女川原子力発電所2号炉
原子炉設置変更許可申請に係る補正書の概要
(審査会合説明からの主な変更点について)

令和元年10月1日
東北電力株式会社

1. はじめに

参考1 現場手動操作による原子炉隔離時冷却系起動

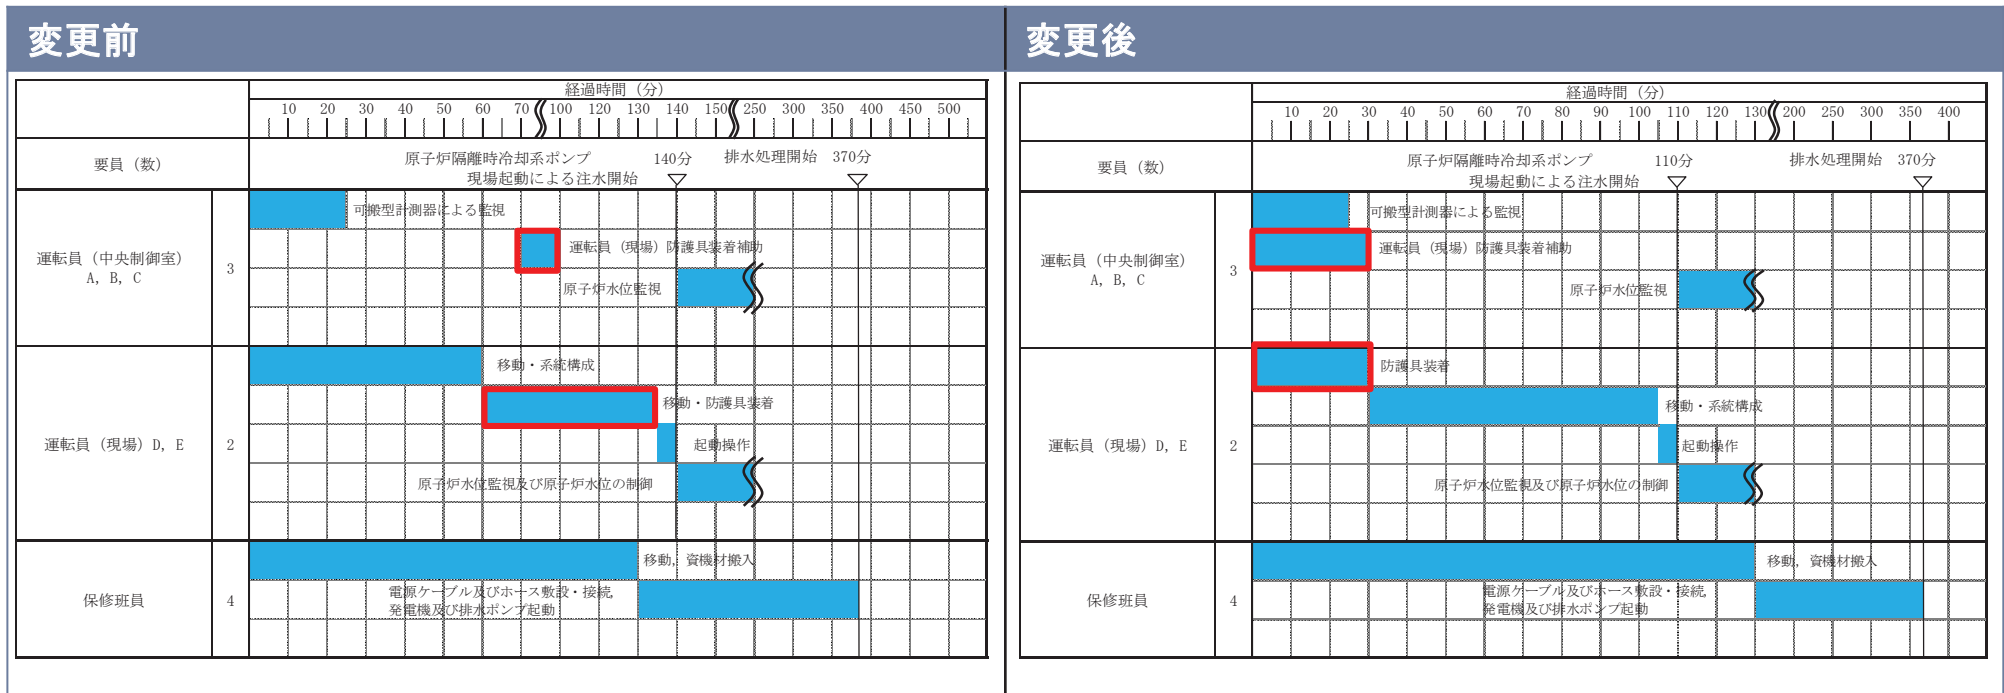
これまでは、防護具の装着は、現場で「移動・系統構成」を実施後、一旦、中央制御室に戻り防護具を装着し再度現場に行くこととしていたが、迅速化の観点から、最初に中央制御室で防護具を装着することとした。これにより現場操作の所要時間を140分以内から110分以内に変更した。

参考2 可搬型代替直流電源設備による主蒸気逃がし安全弁(自動減圧機能)開放

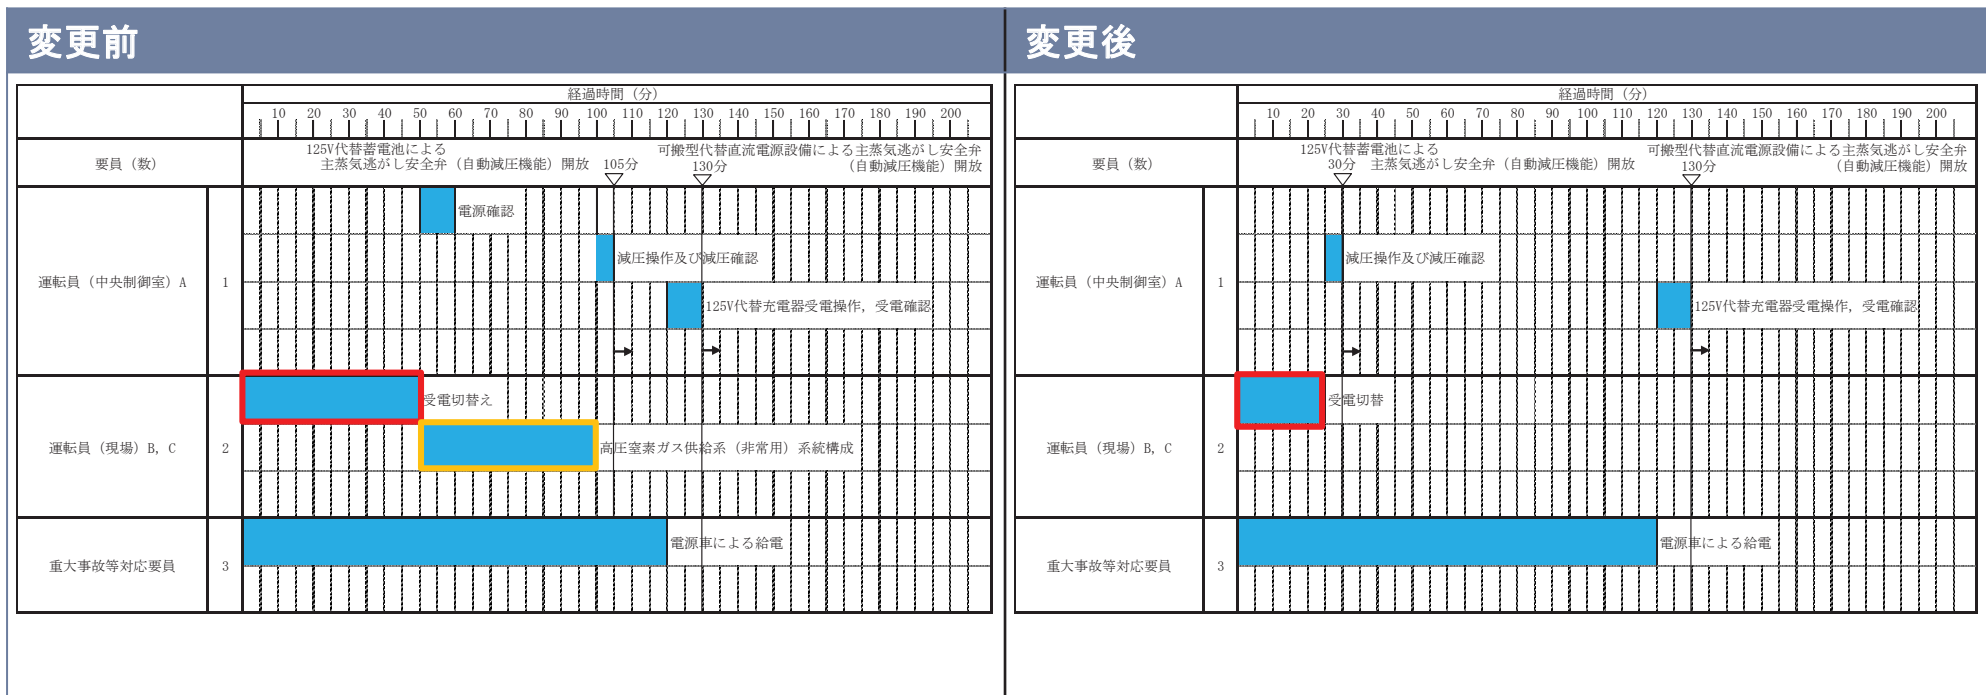
これまでは、電源(B系→A系の順に受電操作)及び駆動源確保後に弁の開操作を行うこととしていたが、可搬型代替直流電源設備によるB系電源を確保した時点で制御電源に電源供給され、開操作が可能であること、また、開維持のための駆動源確保を弁開操作前に行わずとも、アキュムレータを駆動源として開操作できることから、可搬型代替直流電源設備によるB系電源を確保後に開操作することとし、所要時間を105分以内から30分以内に変更した。

参考4 可搬型窒素ガス供給装置による原子炉格納容器への窒素供給

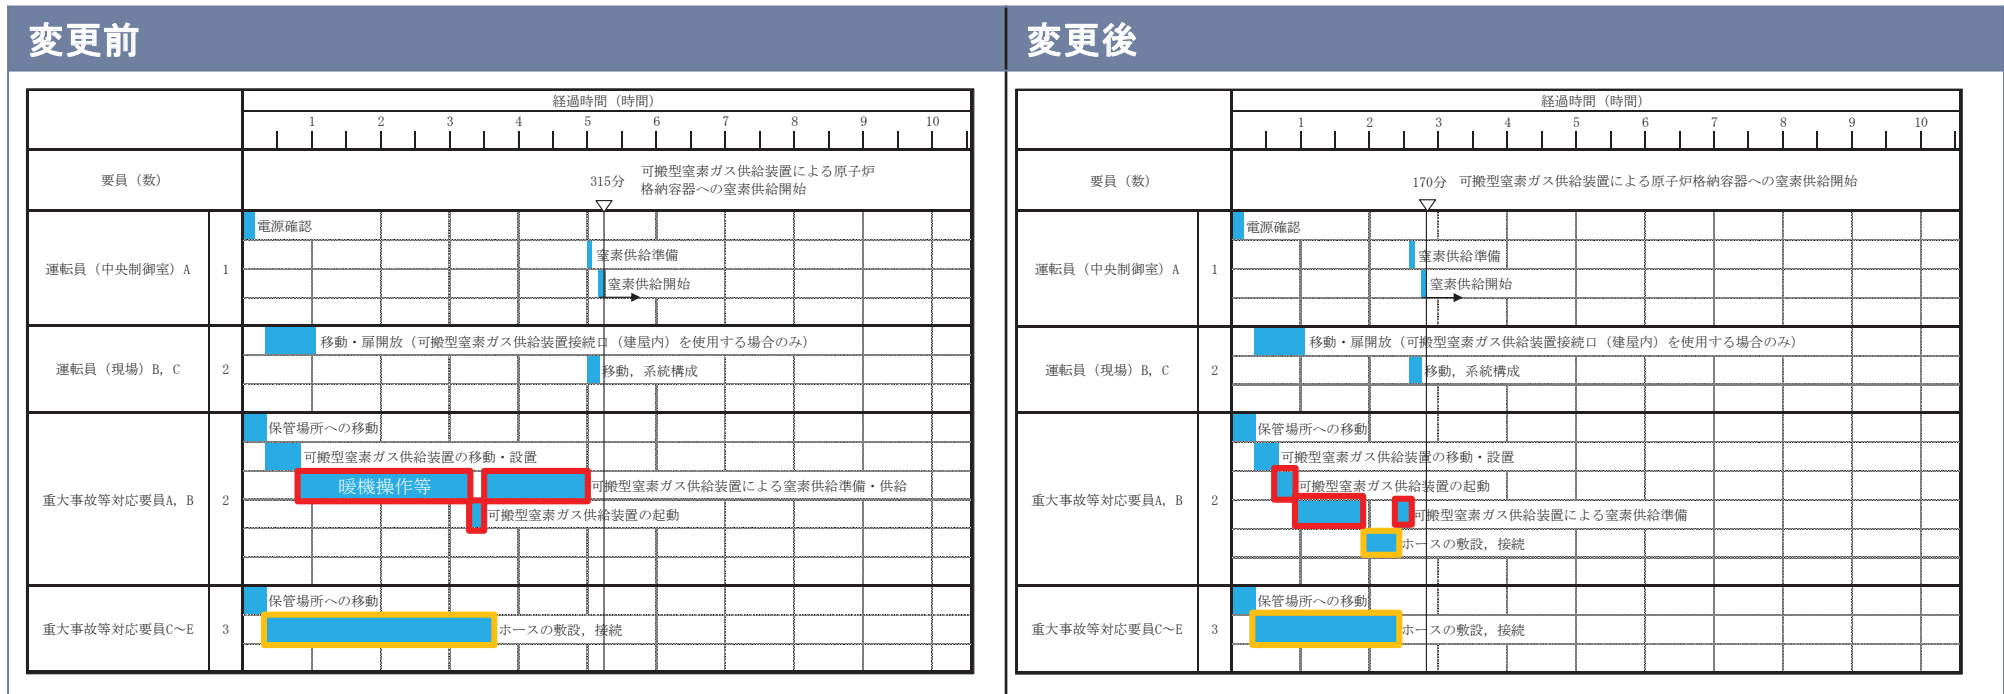
これまでは、冬場の外気温低下を考慮し暖機操作を行うこととしていたが、外気温低下が予想される場合には事前に暖機することとし、暖機作業要員を一部ホース敷設作業に充当することで作業効率化を図り、可搬型窒素ガス供給装置の設置時間を300分から155分に短縮し、全体の所要時間を315分以内から170分以内に変更した。

参考5 原子炉格納容器フィルタベント系停止後の窒素パージ

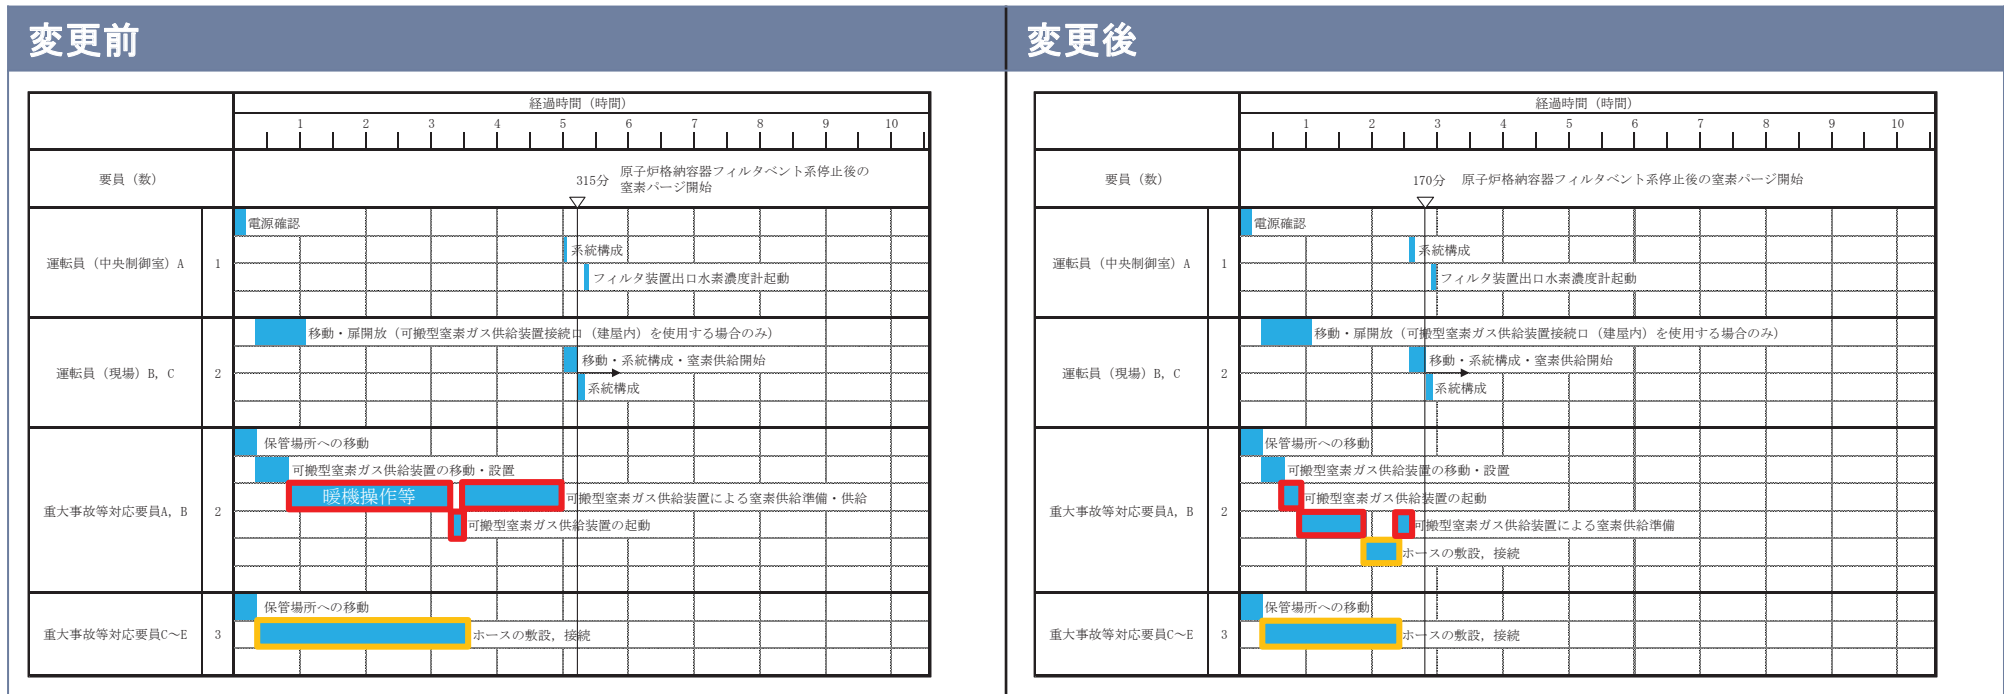
これまでは、冬場の外気温低下を考慮し暖機操作を行うこととしていたが、外気温低下が予想される場合には事前に暖機することとし、暖機作業要員を一部ホース敷設作業に充当することで作業効率化を図り、可搬型窒素ガス供給装置の設置時間を300分から155分に短縮し、全体の所要時間を315分以内から170分以内に変更した。
